Vorlage für die Sitzung Bau- und Umweltausschuss	Sitzungsvorlage BUA/063/2016	Az.: 632.6
Datum der Sitzung 29.11.2016	Öffentlichkeitsstatus öffentlich	Beschlussart Entscheidung

Stellungnahmen zu Baugesuchen und sonstigen Anträgen

Neubau eines Einfamilienwohngebäudes mit Garagen auf dem Grundstück Gladiolenweg 1, Flurstück Nr. 1172/4 in Stöckenhof

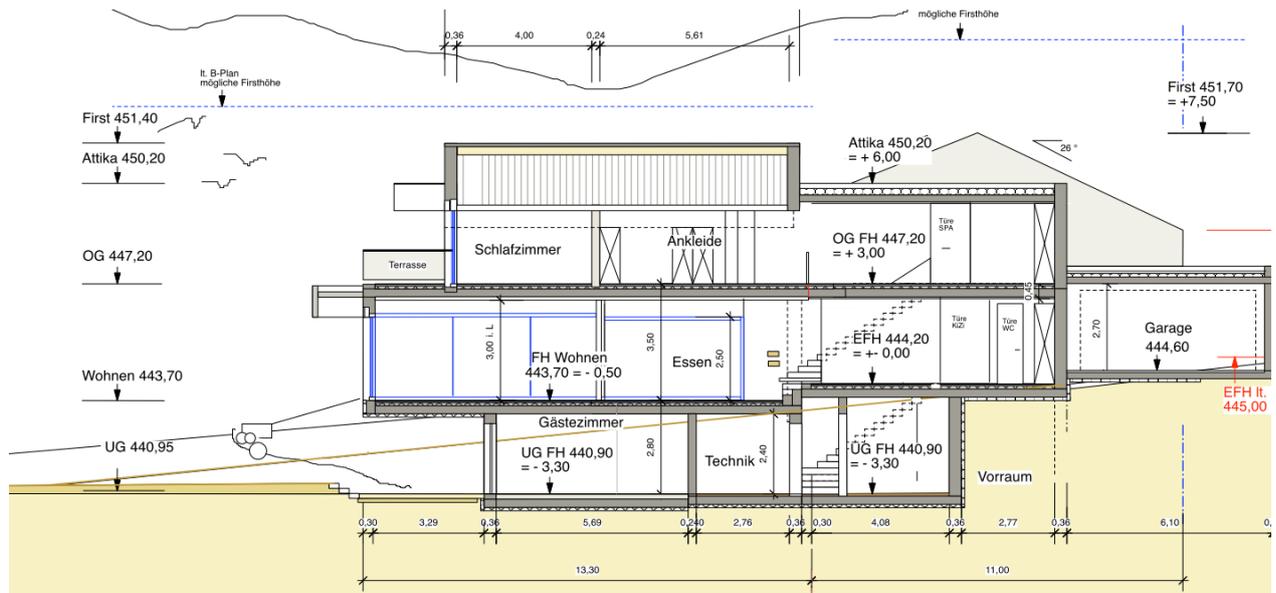
ausfallen. Die Verwaltung hat gegen die Erteilung der beantragten Befreiungen von den Festsetzungen des Bebauungsplanes jedoch keine Bedenken, da sich der Baukörper, wie die vorliegenden Ansichten verdeutlichen, dennoch gut in die Gebäudelandschaft einfügen wird. Auch die bauliche Nutzung des „Garagenbaufensters“ mit einem Teil des Wohngebäudes und die Erhöhung der geplanten Stützmauer können nach Auffassung der Verwaltung akzeptiert werden.

Schnitt A – A

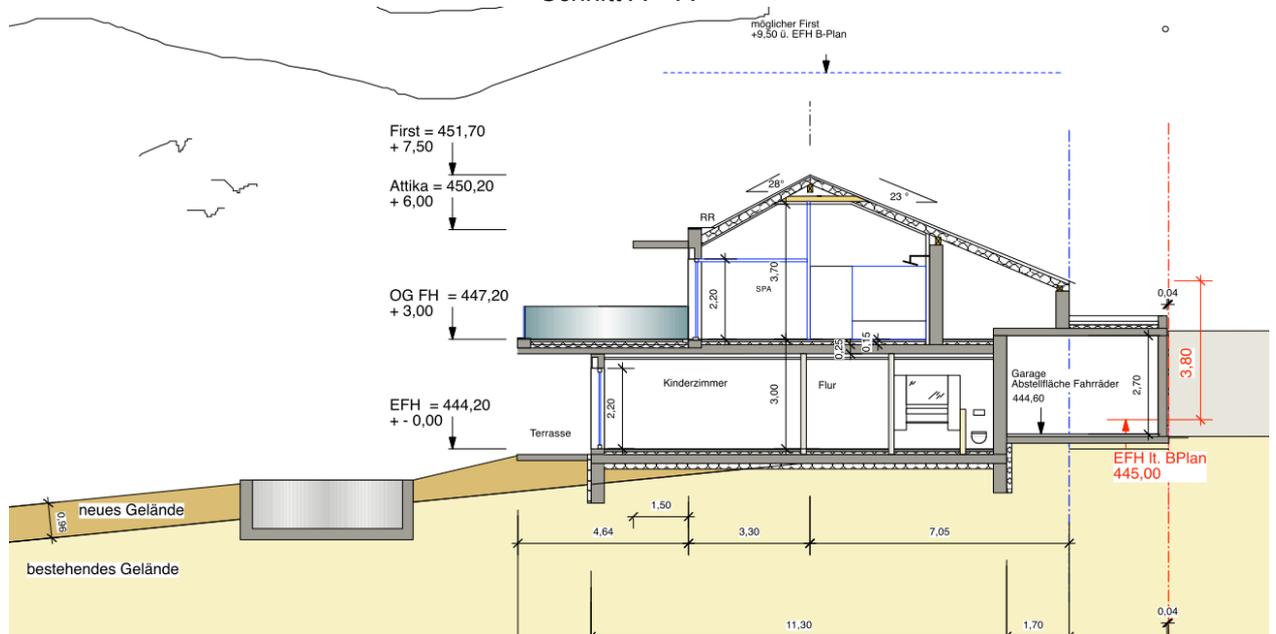
Das Baugrundstück befindet sich im Geltungsbereich des Bebauungsplanes "Stöckenhof" aus dem Jahre 2002. Bei der Aufstellung des Bauleitplanes ist die Verwaltung seinerzeit davon ausgegangen, dass, aufgrund des Messgehaltes des Grundstückes von 1.134 m², mindestens zwei Wohngebäude dort errichtet werden. Da eine Bebauung mit mehreren Gebäuden wegen der Hanglage des Grundstückes aus städtebaulichen Gründen nur höhenversetzt möglich ist, wurden im Bebauungsplan unterschiedliche Erdgeschossfußbodenhöhen (443,00 m südöstlicher Bereich und 445,00 m nordwestlicher Bereich) als Bezugshöhen festgesetzt. Nachdem nun lediglich ein großzügiges Wohnhaus auf dem Gelände geplant ist, wird die festgesetzte Traufhöhe im südöstlichen Teil des Gebäudes um 1,20 m überschritten. Des Weiteren sieht die vorliegende Planung im östlichen Bereich die Inanspruchnahme von rd. 35 m² der überbaubaren Grundstücksfläche für Garagen mit dem Wohngebäude vor. Bedingt durch die gewünschte Gartengestaltung soll die entlang der Oleanderstraße geplante Blocksteinmauer um 0,80 cm höher gegenüber der Festsetzung im Bebauungsplan von 1,20 m ausgeführt werden.

- die extensive Begrünung des Flachdachs bis zur baurechtlichen Abnahme ausgeführt wird;**
- als Ausgleich für die Inanspruchnahme von nicht überbaubarer Grundstücksfläche zwei zusätzliche einheimische Laubbäume auf dem Baugrundstück gepflanzt werden;**
- die geplante Stützmauer aus Blocksteinen durch eine entsprechende Bepflanzung eingegrünt wird;**
- das anfallende Niederschlagswasser auf dem Baugrundstück beseitigt wird. Dabei ist sicherzustellen, dass dieses nicht auf die angrenzenden öffentlichen Verkehrsflächen gelangt;**
- sämtliche Zugangs- und Zufahrtsflächen nur mit wasserdurchlässigen Belägen befestigt werden.**
